2022 年 10 月 12 日

KS-1-HSD 仕様変更のお知らせ

【裏面設定スイッチ部 詳細比較】

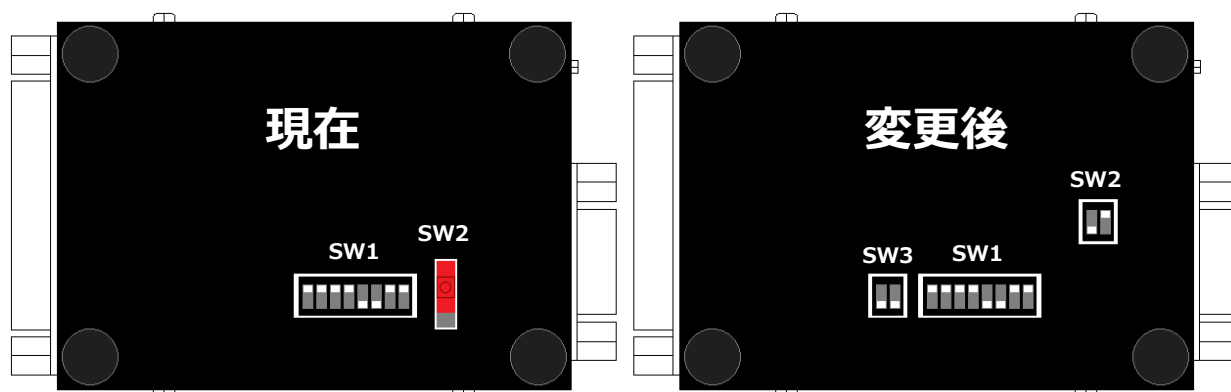
裏面設定スイッチ部

SW2：スライドスイッチから DIP タイプスイッチへ

SW3：新規追加

変更部分	現在	変更後
裏面 SW2	赤スライドスイッチ	2P DIP スイッチ
裏面 SW3 (プリバイアス抵抗「入切」スイッチ)	なし	新規実装

(2) SW2

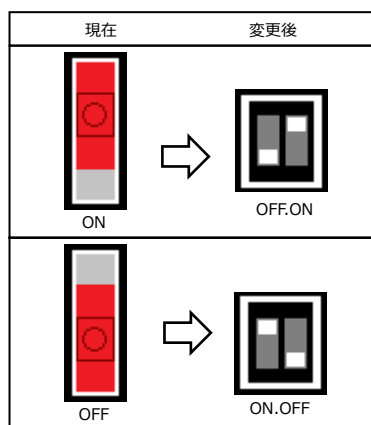
機能は変わりませんが、形状が変更になります。
